Modulo per la presentazione delle osservazioni per i piani/programmi/progetti sottoposti a procedimenti di valutazione ambientale di competenza statale

ID: Codice procedura (ID_VIP/ID_MATTM): 12691

“Progetto di un impianto eolico denominato "Pitigliano" ubicato nei comuni di Pitigliano (GR) e Sorano (GR) costituito da 20 (venti) aerogeneratori di potenza nominale 7,0 MW per un totale di 140,0 MW con relative opere connesse ed infrastrutture indispensabili”

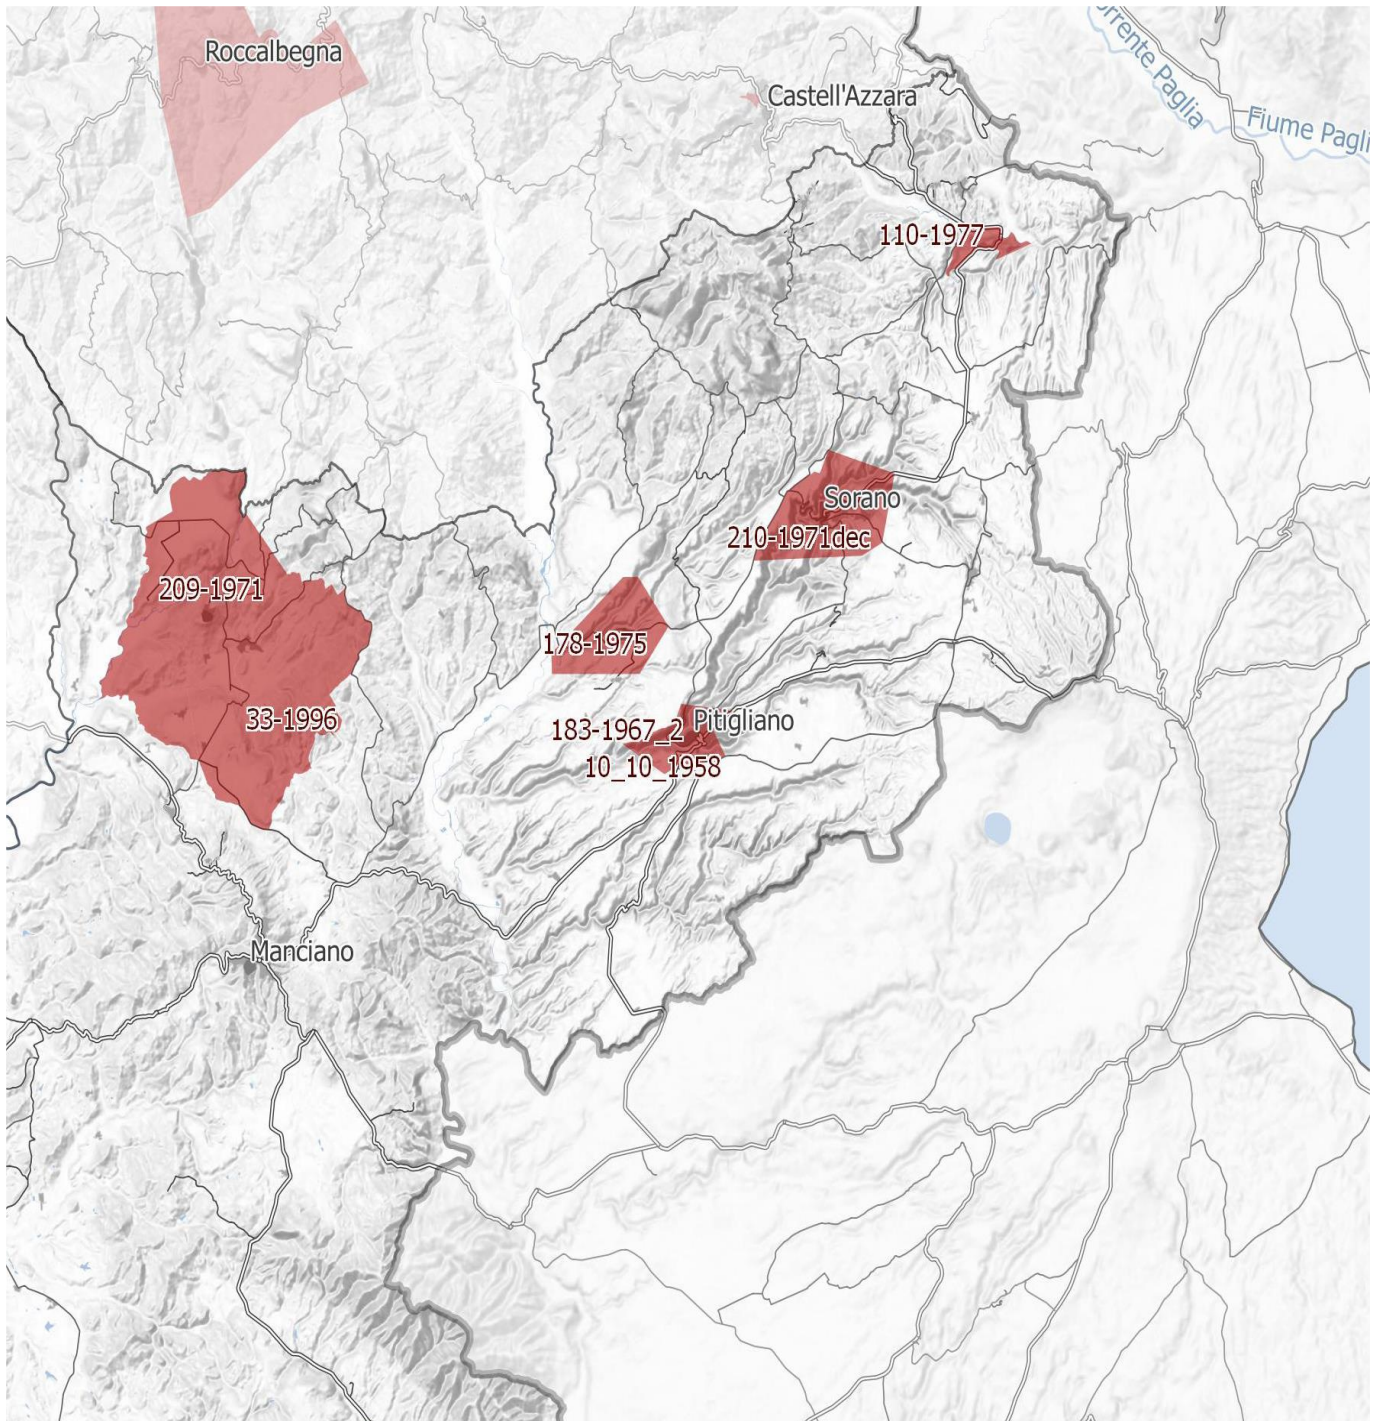
IMMAGINE n. 4 Si evidenzia che i tre aerogeneratori WTG 07, WTG 08 e WTG 09 impattano con il vincolo paesaggistico di notevole interesse pubblico del Centro Storico di Sorano. Il WTG 07 si troverebbe a 2828 m, WTG 08 2504 e WTG 09 2990. Il cavidotto dell'impianto invece impatta in buona parte del Vincolo paesaggistico ex art. 136 del CBC del Centro Storico di Pitigliano.

IMMAGINE n 5. Mappa eolici elaborata dall'Associazione Amici della Terra. La mappa evidenzia il cumulo degli impianti tra Lazio e Toscana.

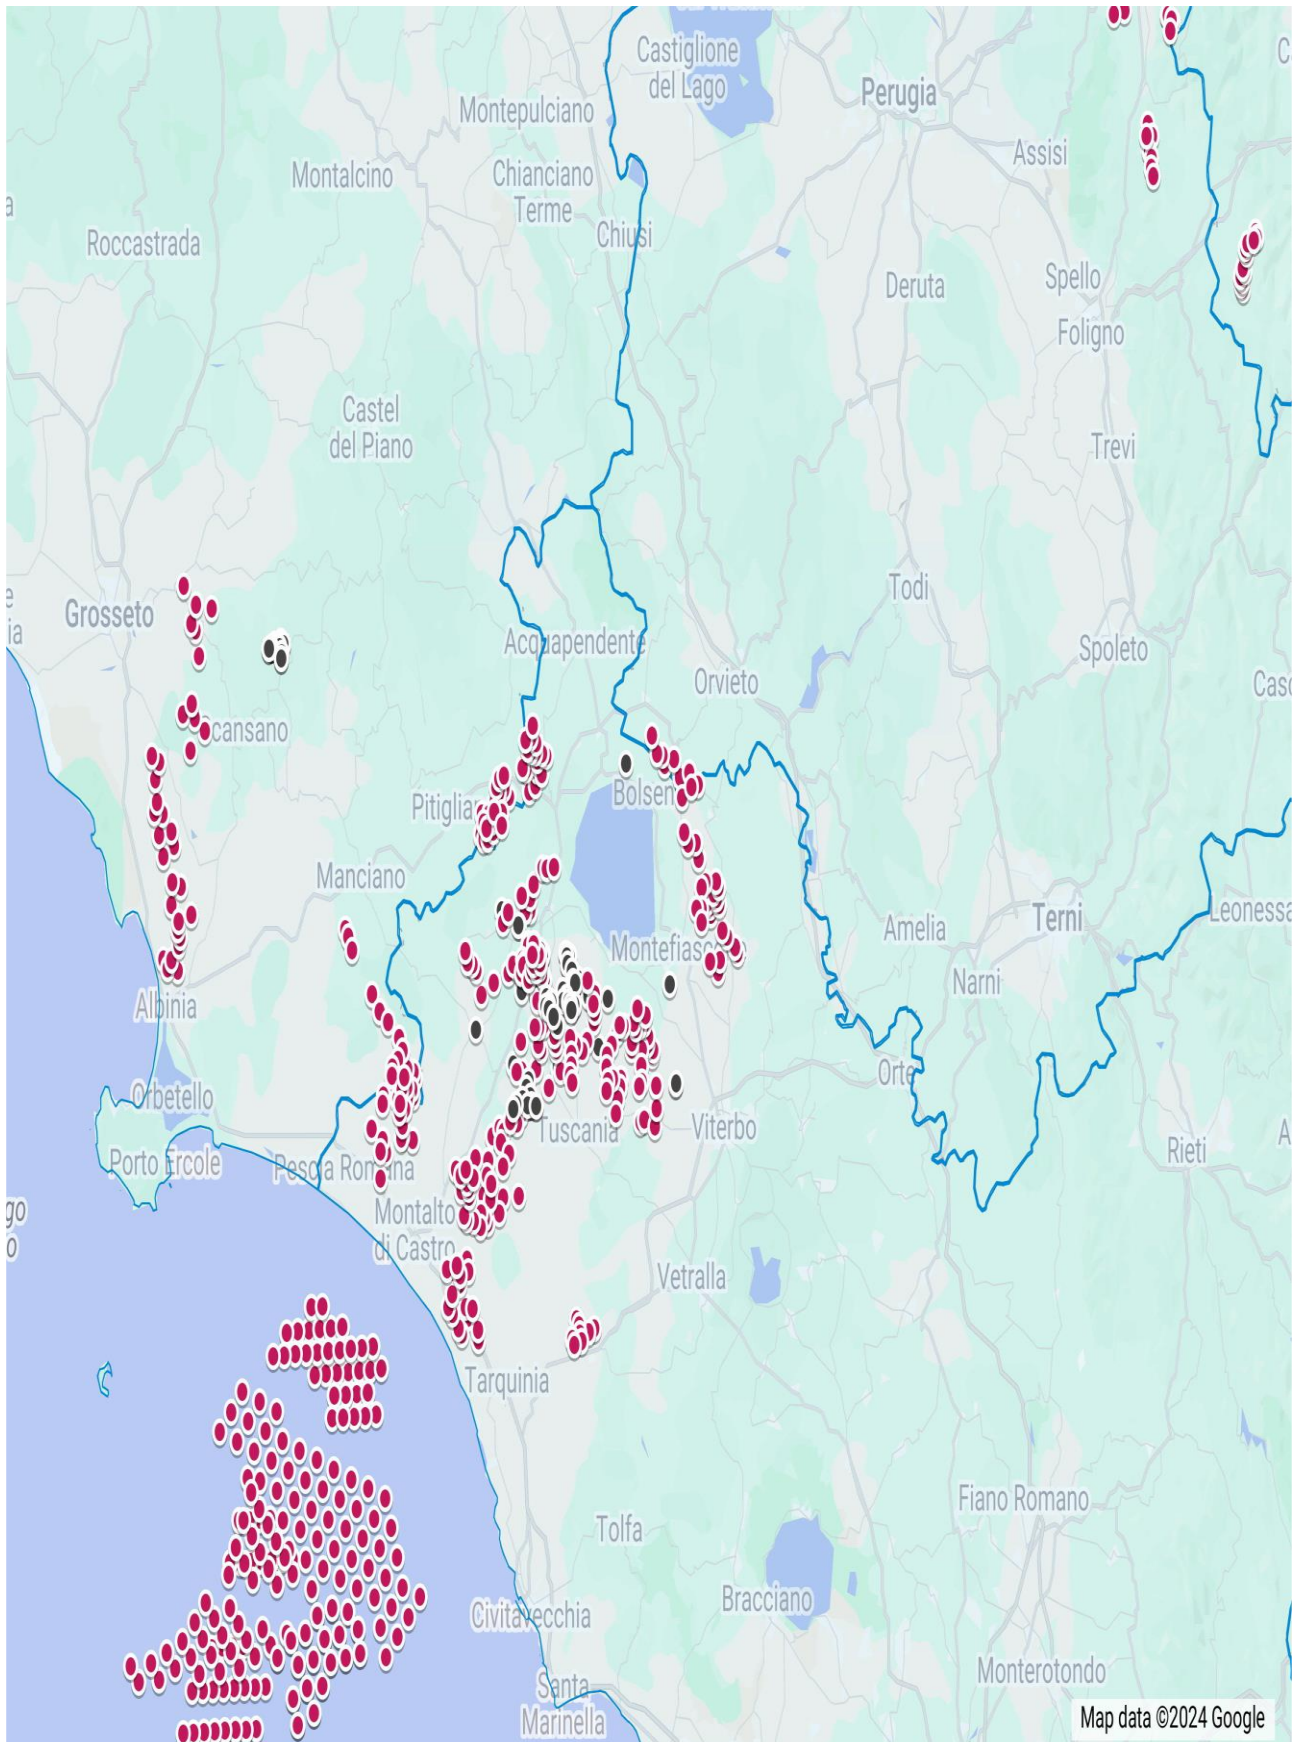
Riguardo al cumulo degli impianti FER, le mappe prodotte dalla proponente riguardano, come già evidenziato, soltanto una parte molto piccola degli impianti FER dell'area intermedia e vasta e in particolare di quelli eolici che contribuiscono a creare un notevole cumulo e la saturazione del territorio tosco laziale. Riguardo al cumulo dei soli impianti eolici si riporta la mappa dell'intervisibilità degli impianti eolici elaborata dall'Associazione nazionale “Amici della Terra”.

IMMAGINE n. 7 Mappa della intervisibilità degli impianti eolici elaborata dall'Associazione nazionale Amici della Terra. La mappa non è aggiornata comunque rende molo bene dell'enorme impatto visivo creato dal cumulo degli impianti.

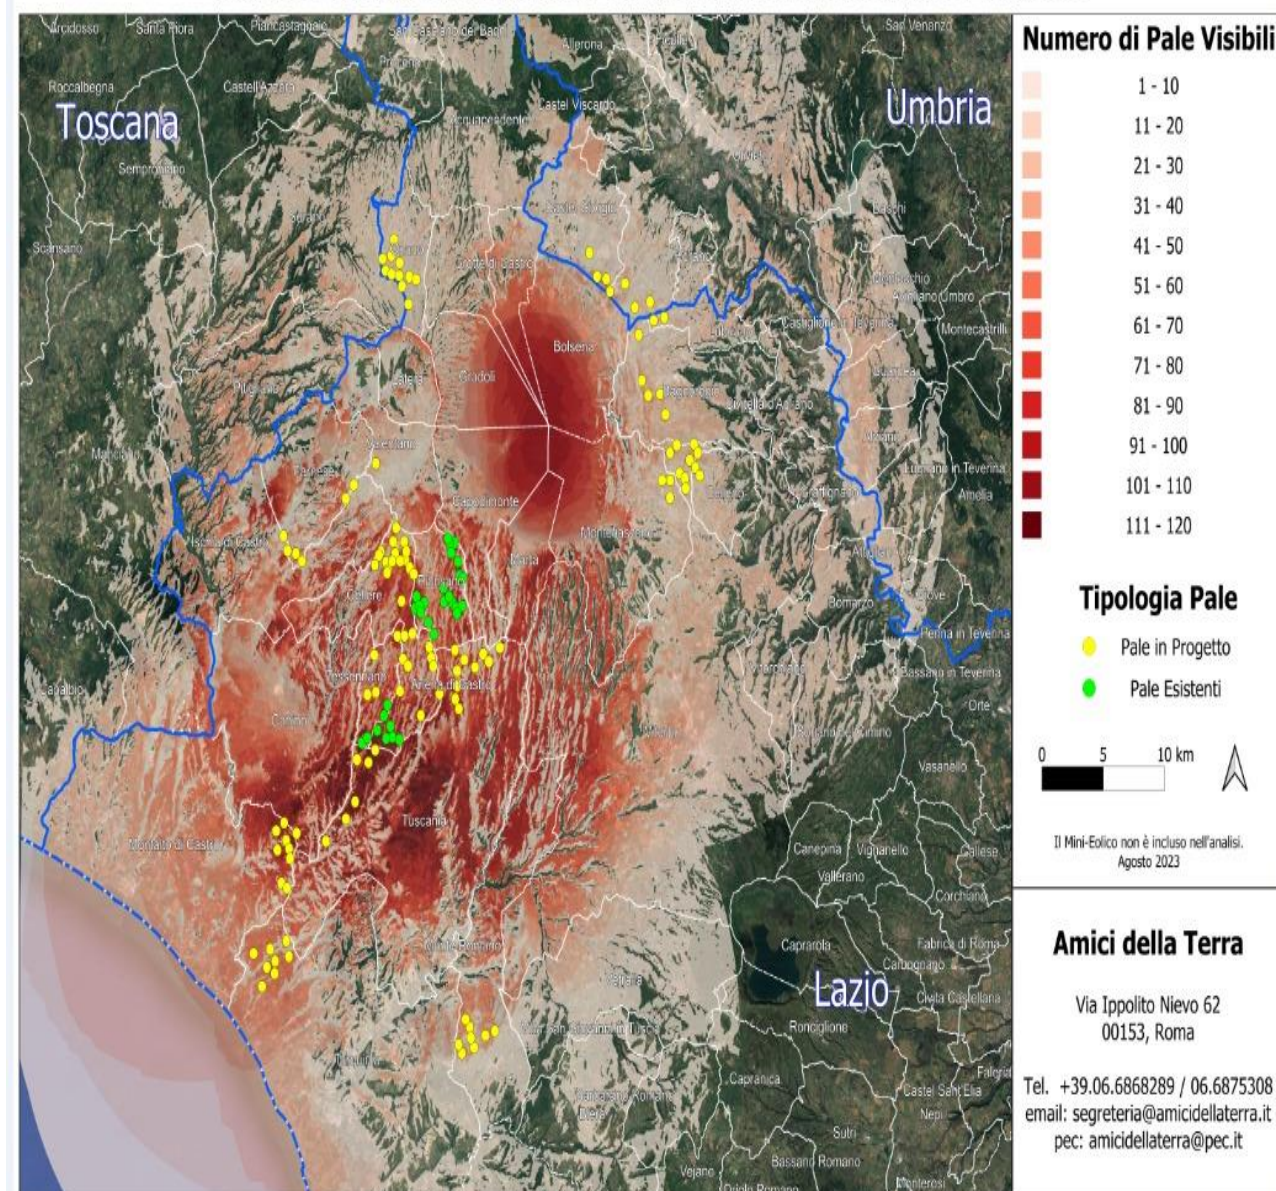
Se agli impianti eolici rappresentati qui sopra che non comprendono sia l'impianto eolico Pitigliano e le altre 14 pale del progetto eolico in verifica amministrativa sempre nel territorio di Pitigliano si aggiungono i migliaia di ettari (7000 fin'ora) di territorio occupato dagli impianti fotovoltaici e agrivoltaici e dalle altre tipologie appare chiaro il numero spropositato degli impianti FER nella bassa toscana e nella Tuscia.
